リニア山ロトンネル崩落事故に関する資料要求へのJR東海の回答

発注契約前後の地質調査について

●NoK118切羽天端部写真
●NoK117鏡部左側部写真
●NoK117鏡部崩壊写真

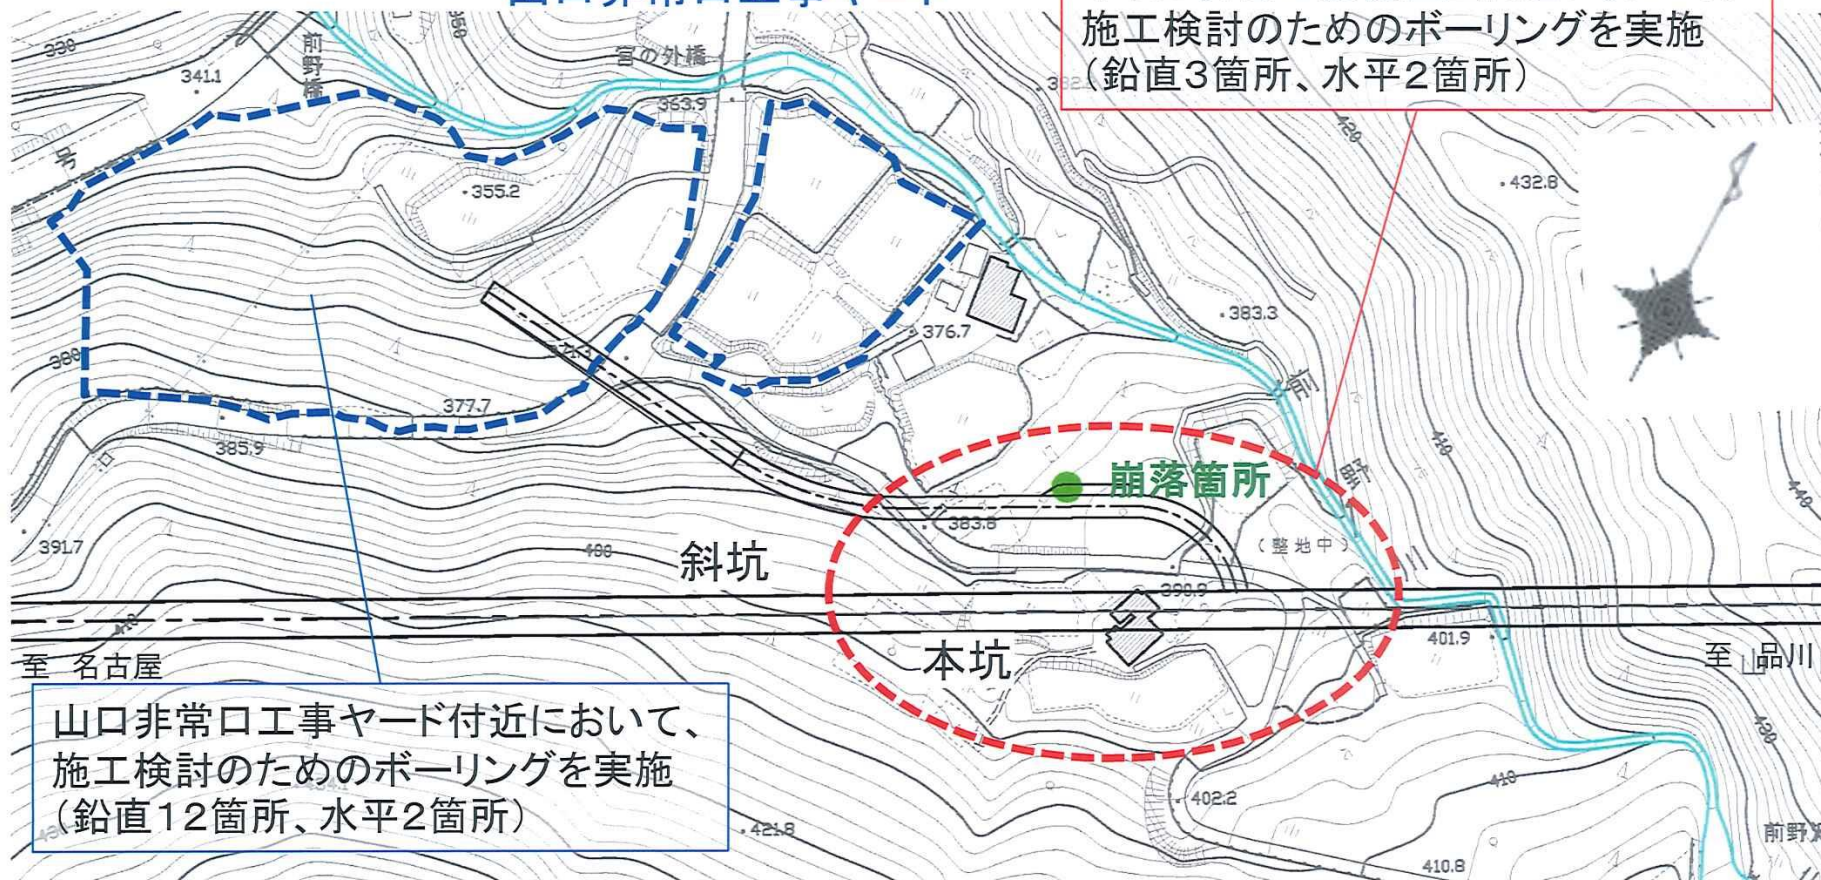
切羽の写真を見せただきましてありがとうございます。5 mごとの写真を見せていたでいて、1枚目が土砂系のもが多くて、崩落の直上あたりは亀裂の多い切羽だったということですが、確か1 mごとのサイクルでNATMで掘っていると思うのですが、やはり変わりやすい地質だったのでしょうか。

ということは、この5 m手前のずりの土砂状であったところが、早いうちに土砂状でなくなってしまったということも判断を誤った要因の一つということですか。

露頭写真が提示されましたけれども、スケールが入っていないので教えていただきたい。専門家が撮影すれば、接写、岩石・粘土の接写、破砕帯の接写を見せると思うのですが、今回は提示されなかったのか、細かい判断ができません。スケールを入れるのが基本ですが、なぜ専門家がいないから入れなかったのかと思います。

切羽の幅はどれくらいですか。

メジャーを置かなくても、50cmとか文字を入れていただければいいです。

出された資料は、私たちが判断するには科学的にいまいちだと思っ質問したわけですけど、3枚の写真を見た限り、確実に破砕帯であると考えています。特に、崩落箇所と奥部の5mは間違いないです。この縦線は破砕帯そのものです。私は、恵那山トンネルの掘削の出水や崩落現場の破砕帯を観察していますが、それとそっくりです。切羽の岩石の色が違うのは、一つの岩石ではなく、破砕された複数の岩石が混じっているからです。

もうひとつ、割れ目の方向が2方向ですね。これは、阿寺断層の方向の小断層です。この断層は地上では見つけられないため、論文には書かれていません。奥へ行くと報告書等で記載されている断層破砕帯が出現します。ボーリングコアはあまりあてになりません。より慎重な調査が必要で、色々な岩石が混じって破砕されているので、崖で見るのが一番いいです。断層について専門家が調査したデータがないので判断しにくいですが、この縦方向の割れ目上のすじは小断層です。小断層の方向は、阿寺断層の北北西方向にほとんど平行になっており、トンネルに直交しています。

切羽も、一定の割れ目とか地質については、確かに変わりやすい地質ではありました。実際、グレーカーで容易に掘れたとかいうコメントが切羽観察にありますけれども、設計では火薬を使う工法でしたが、火薬を使ったり使わなかったりというような状況ではございました。したがってそういう点では変わりやすい地質でありました。

はい。そういうことです。

この結果は地質踏査をした結果ではなく、切羽の写真です。切羽に近づいてスケールとか大きさを分らせるものをつけることは危険な話なので通常はつけないものです。あとで写真を加工してつけようと思えばつけられるのですが、切羽観察でそういったものをつけるという事は、普通はしていません。

7mくらいで、高さは上半だけだと5mくらいです。

資料として出すときに後付けで加工してつけることはできます。説明資料として不十分であったところは申し訳ないです。
